Collegamento autostradale Dalmine-Como-Varese-Valico del Gaggiolo e opere ad esso connesse - Integrazioni e modifiche tratta B1 (ex B) e tratta B2 (nuova).

Parere della Provincia di Milano

nell'ambito delle procedure per l'espressione del parere regionale ai sensi e per le finalità di cui al d.lgs 20 agosto 2002 n° 190 art. 3 e nell'ambito delle procedure di espressione della pronuncia di compatibilità ambientale di cui all'art. 18 del medesimo decreto legislativo.

Fig. 1

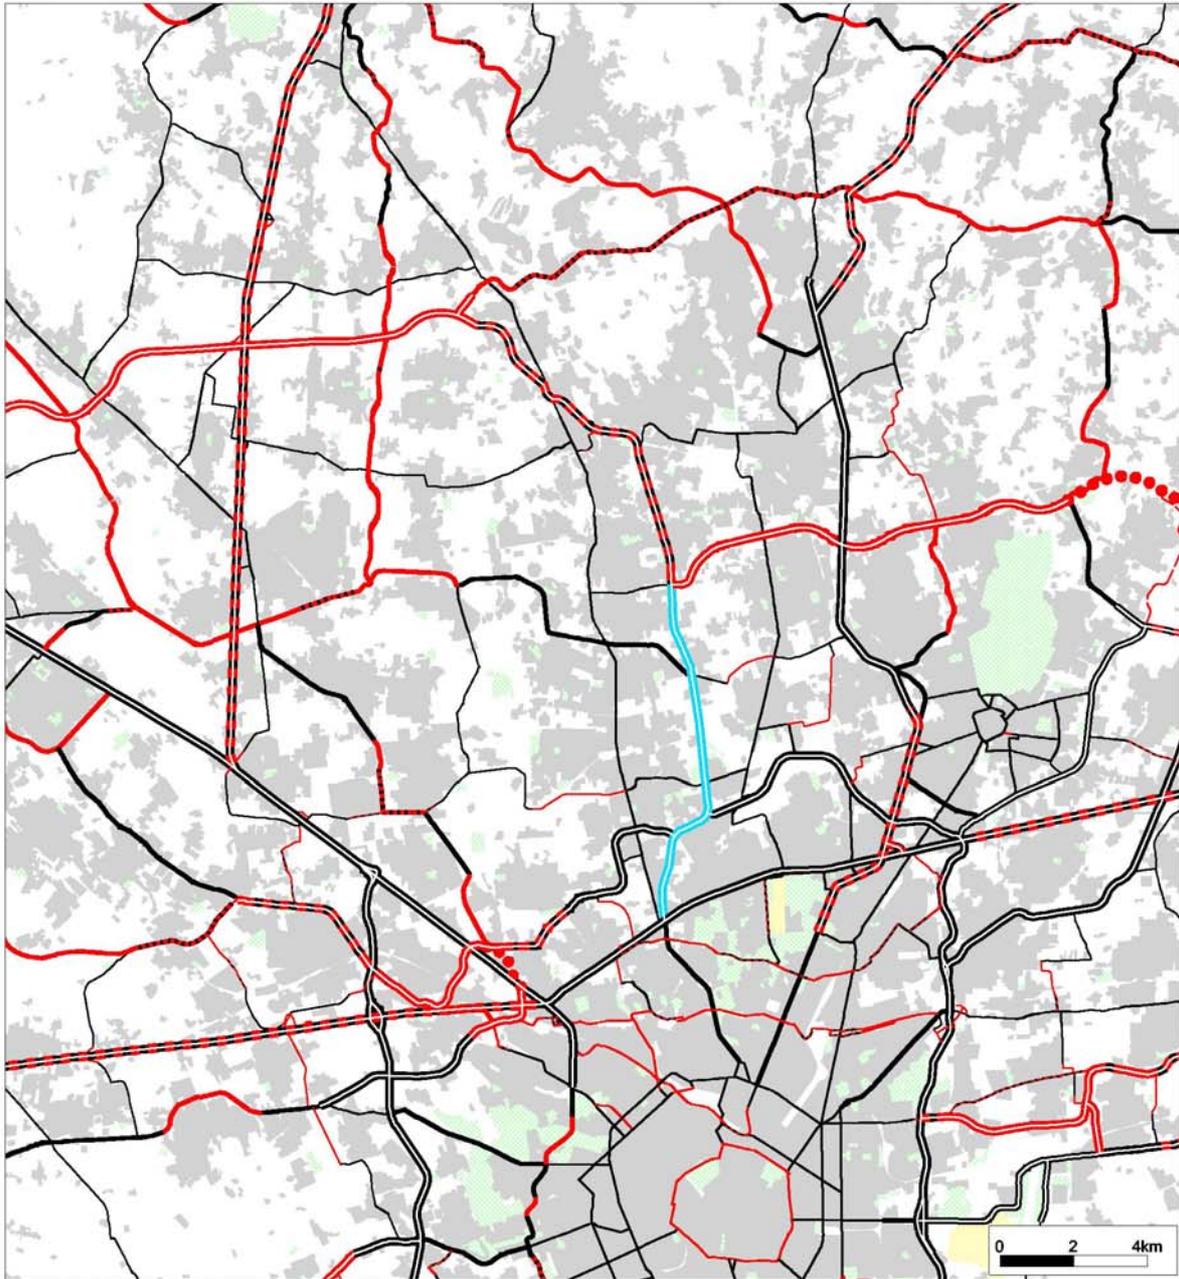
Si ritiene che il tratto di superstrada S.P. "ex S.S. 35 dei Giovi" (cosiddetta superstrada Milano-Meda), nel tratto tra il progettato svincolo della Pedemontana e lo svincolo della autostrada A4 a Cormano, necessiti di potenziamento e riqualificazione (realizzazione di una terza corsia per senso di marcia) a carico del soggetto attuatore della Pedemontana e senza introduzione di ulteriore barriere o caselli di esazione.

***Motivazione:** la motivazione del potenziamento risiede nell'elevatissimo volume di traffico già oggi esistente¹ e nella stretta connessione che si verrebbe a creare tra la superstrada Milano-Meda e il sistema viabilistico pedemontano, come evidenziato nell'allegato (Fig. 1). La riqualificazione della superstrada dovrà avvenire senza l'introduzione di ulteriori caselli/barriere, in quanto gli utenti della superstrada (da e per Milano) si troverebbero comunque già a dover pagare un pedaggio a Pedemontana SpA per effetto dei caselli che il progetto prevede a Meda e a Lentate. A questo proposito si precisa che la Provincia di Milano, al cui demanio appartiene la superstrada Milano-Meda², intende subordinare la cessione della strada al soggetto attuatore del progetto al rispetto delle prescrizioni riportate.*

Fig. 2 *Relazione spaziale esistente tra la tratta del Sistema Viabilistico Pedemontano e zonazione delle aree contaminate dall'incidente che coinvolse l'ICMESA nel 1976*

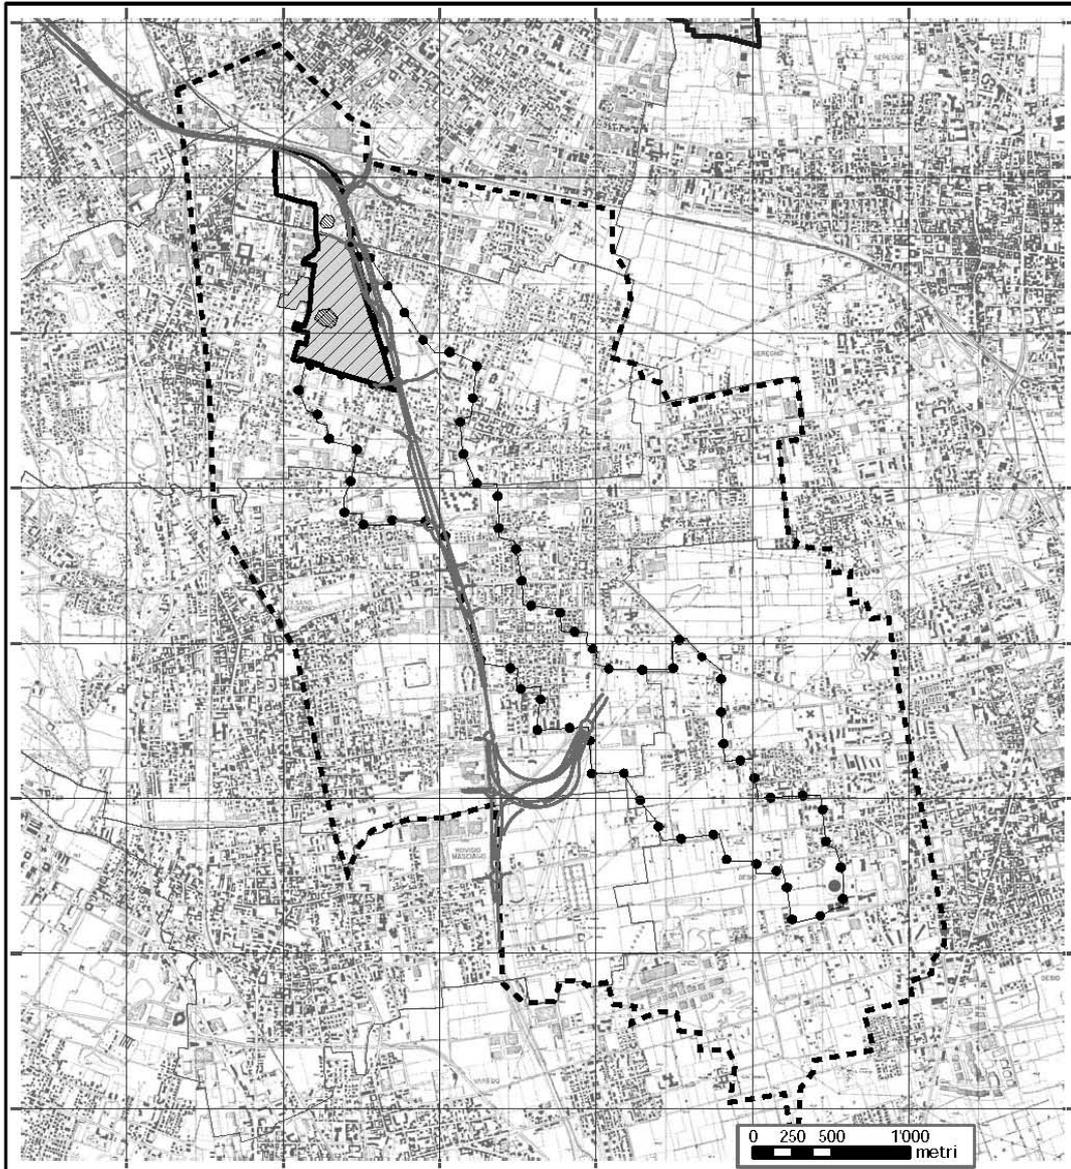
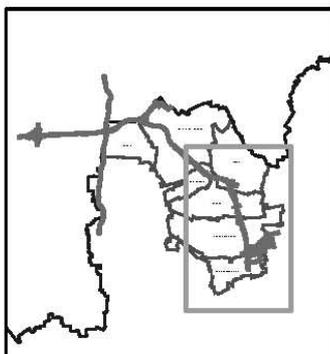
Per la parte del tracciato della Pedemontana che si sviluppa sulla zona delimitata come "B" a seguito dell'incidente ICMESA (10 luglio 1976) (vedi Fig.2), le aree relative devono essere classificate quali "siti inquinati" ai sensi del D.M. 471/1999. La legge prevede, pertanto, la realizzazione di interventi di messa in sicurezza d'emergenza, di bonifica e ripristino ambientale per ridurre le concentrazioni delle sostanze inquinanti a valori non superiori a quelli stabiliti per legge. In alternativa la Legge altresì prevede la possibilità di valutare mediante analisi di rischio specifica

- Analisi particolareggiata delle problematiche connesse con la movimentazione dei terreni più superficiali in relazione alla loro possibile tossicità per la salute dei residenti, dei lavoratori e dell'ambiente circostante.
- I terreni contaminati interessati da escavazione dovranno essere gestiti e smaltiti secondo le norme di legge³ ed in particolare in conformità all'art. 2 comma 2 lettera d) che stabilisce un limite di 0,0001 mg/Kg per il conferimento in discarica di rifiuti inerti dei terreni contenenti diossine.
- Occorrerà sviluppare un'analisi economica dei costi connessi alla gestione del problema della presenza di diossina nei terreni interessati dal tracciato della Pedemontana. Alla problematica, come sinteticamente illustrata con le proposte di soluzione, consegue la ragionevole ipotesi di un significativo aggravio dei costi rispetto al progetto e ai finanziamenti definiti.

Motivazione: si ricorda che a seguito dell'incidente ICMESA di Seveso (10 luglio 1976) venne rilasciata una nube tossica contenente diossine con conseguente loro ricaduta sui terreni che interessano parte del tracciato della Pedemontana. Indagini, anche recenti, effettuate sull'area di Seveso⁴ hanno mostrato che la concentrazione di diossina equivalente è nella maggior parte dei punti compresi nella zona a suo tempo individuata quale Zona B (Vedi allegato Fig. 2) superiore a 10 ngI-TEQ (kgSS)-1.

A seguito del recepimento della direttiva comunitaria 91/156/CEE et al., meglio noto come "Decreto Ronchi"⁵ (1997) e del suo decreto attuativo D.M. 471/99⁶, i terreni compresi nell'area B superano i limiti tabellari per la destinazione d'uso a verde residenziale e in qualche caso anche per la destinazione d'uso industriale/commerciale. Infatti i valori di concentrazione limite accettabili nel suolo e nel sottosuolo, per la sommatoria delle diossine convertita in tossicità equivalente (TEQ), sono stati fissati pari a 10 ngI-TEQ (kgSS)-1 per i siti a destinazione d'uso verde pubblico, verde privato e residenziale e a 100 ngI-TEQ (kgSS)-1 per i siti a destinazione d'uso commerciale ed industriale. Poiché, come ricordato, parte del tracciato della Pedemontana si sviluppa su tale zona, si deve concludere che tali aree devono essere classificate quali "siti inquinati" ai sensi del D.M. 471/1999.
